小熊野川準用河川改修事業【再評価】

別紙 1

変更内容

■ 3号分水路

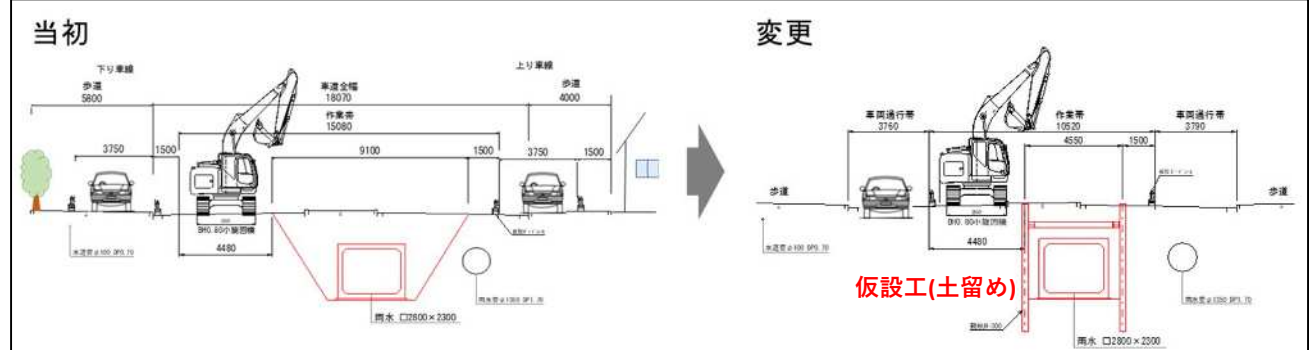
- ・計画策定時は過去の実績（2号分水路の事業費）を参考に算出
- ・詳細な調査・設計及び警察協議を実施した結果、通行スペースの確保及び安全性の観点から、仮設工を増工
- ・工事範囲は硬質な岩盤層（600<N値）のため、仮設工が高額
- ・労務単価や資材価格の高騰

■ 河道拡幅・掘削

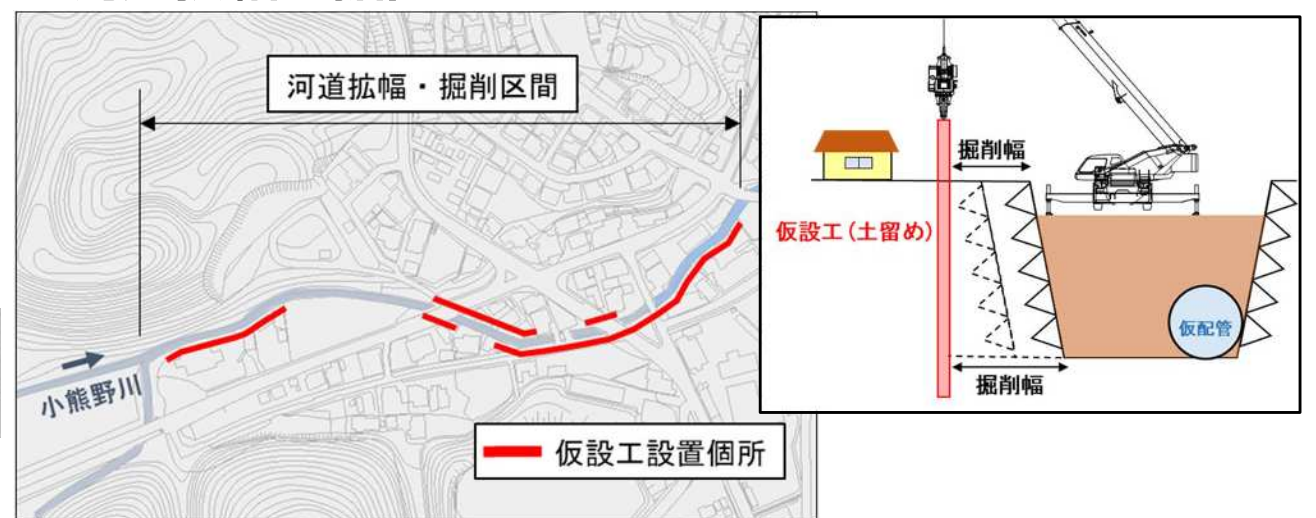
- ・家屋が隣接していることから、仮設工を増工
- ・硬質な岩盤層（375<N値≤600）が想定されるため、仮設工が高額
- ・労務単価や資材価格の高騰

■ 事業スケジュール(仮設工増工による延伸)

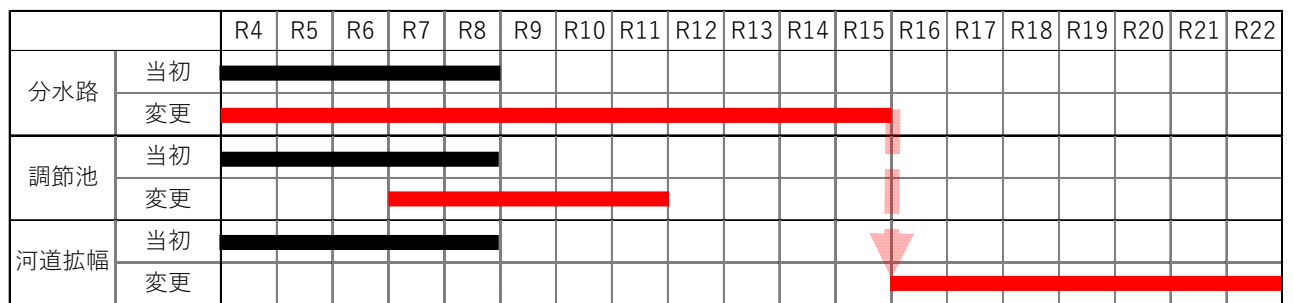
※費用便益比(B/C) = 1.13 (前回評価時：1.94)
